COMMISSION ROYALE DES MONUMENTS ET DES SITES  
KONINKLIJKE COMMISSIE VOOR MONUMENTEN EN LANDSCHAPPEN

**Objet :** WATERMAEL-BOITSFORT. Cités-jardin « Le Logis » et « Floréal ». Rue des Pétunias, 12 / rue des Héliobores, 6, 14, 24 et avenue des Archiducs, 117 et 119. Problèmes de stabilité apparus lors du chantier de restauration

**Avis de principe**

Collation et annotation de documents extraits du dossier – intervention type logement inoccupé - rue des Pétunias 12

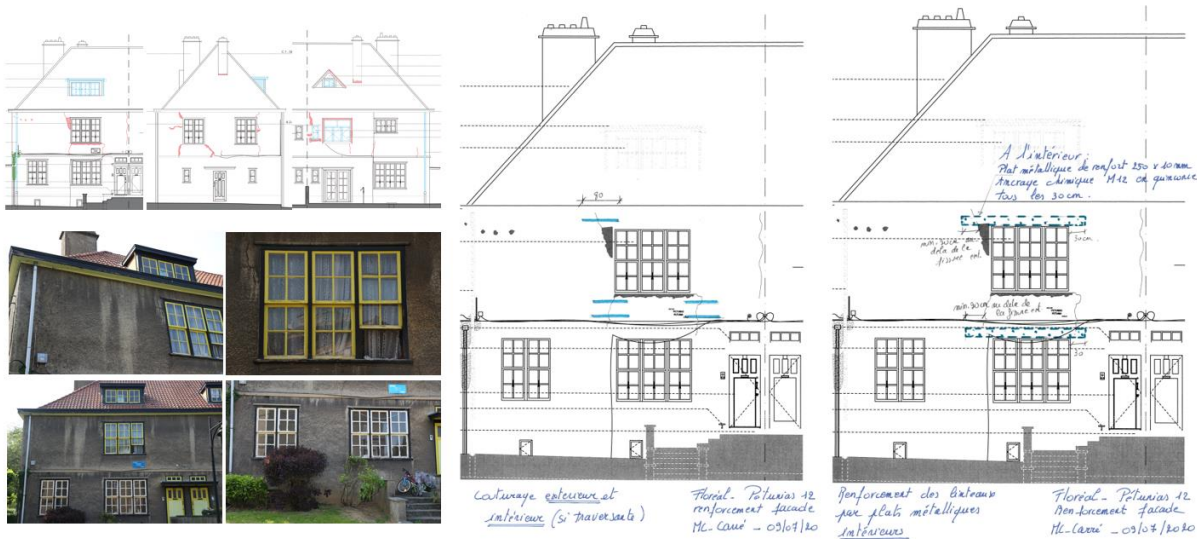
Ces propositions s'appliquent à l'ensemble des logements concernés et sont réalisées à l'extérieur. Toutefois, pour le logement de la rue des Pétunias 12, les interventions 'renforcement du linteau par plat métallique' (sans insertion de 5cm mais en applique sur le plan du mur intérieur) et 'renforcement des murs par couturage' sont prévues par l'intérieur au motif que les logements sont inoccupés et apparemment en cours de rénovation.

Les principes proposés n'appellent pas de remarques spécifiques, pour ce qui concerne les interventions par l'extérieur. Ce principe devrait être généralisé pour l'ensemble des logements, même quand ils sont inoccupés, tant pour conserver une cohérence dans le traitement que pour renoncer à la mise en œuvre d'une cloison de doublage intérieure. Cette structure indépendante type Métal-stud est en effet fort impactante et peu respectueuse du patrimoine. Les interventions au droit des logements de la rue des Pétunias devraient être réalisées par l'extérieur :

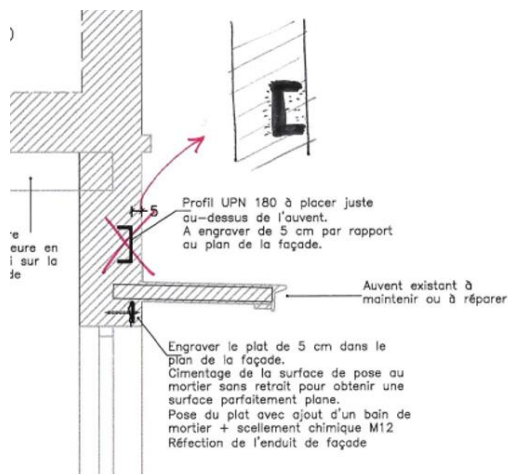
#### □ l'implantation de l'UPN 180 :

L'UPN est actuellement introduit avec les ailes dans la maçonnerie. S'il est posé de manière inversée, cela permet de s'assurer de la cohésion de la maçonnerie contre laquelle l'âme du profilé s'appuie, de bien remplir l'espace entre les deux ailes et enfin de bien remaçonner entre les deux ailes. De cette manière, on évite aussi les risques de fissuration.

Annotations illustratives sur les documents extraits du dossier

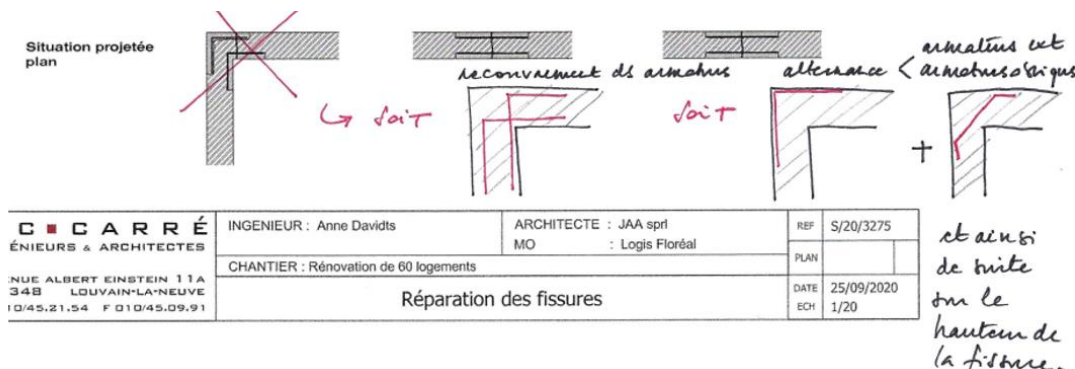
- *l'implantation des armatures quand elles concernent des angles de maçonneries* : La proposition graphique telle qu'elle est proposée n'est pas recommandée. En effet, la mise en œuvre des armatures au droit des angles à l'intérieur et à l'extérieur de manière parallèle ne garantit pas le coutrage de la fissure dans l'épaisseur du mur. D'autres mises en œuvre devraient être évaluées en fonction de l'état du mur en briques :
  - SOIT recouvrement des armatures : Cette technique est peut-être plus délicate à exécuter vu l'état des maçonneries ;
  - SOIT alternance des armatures extérieures et des armatures obliques

L'attention est attirée sur le fait qu'il s'agit d'une alternance et que les deux coutrages ne sont pas exécutés ensemble : cela provoquerait trop de dégâts à la maçonnerie. Il convient donc de réaliser : un coutrage avec armatures extérieures, puis à 40cm un coutrage avec armatures obliques, puis à 40cm un coutrage avec armatures extérieures,...et ainsi de suite.

Annotations illustratives sur les documents extraits du dossier

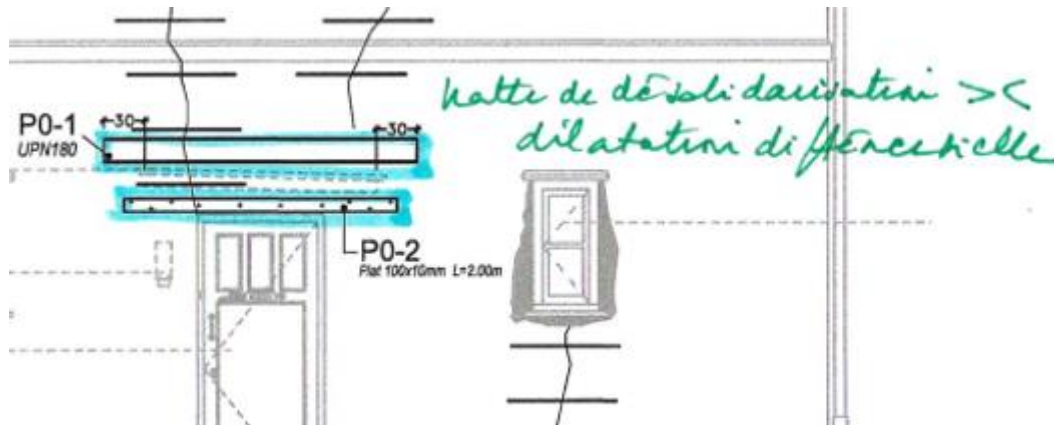
- *la dilatation différentielle des matériaux*, notamment métal, mortier/béton/enduit. Des nattes de désolidarisation sont à prévoir au droit des jonctions (sur le plan du mur) entre les différents matériaux, avant l'application de l'enduit.
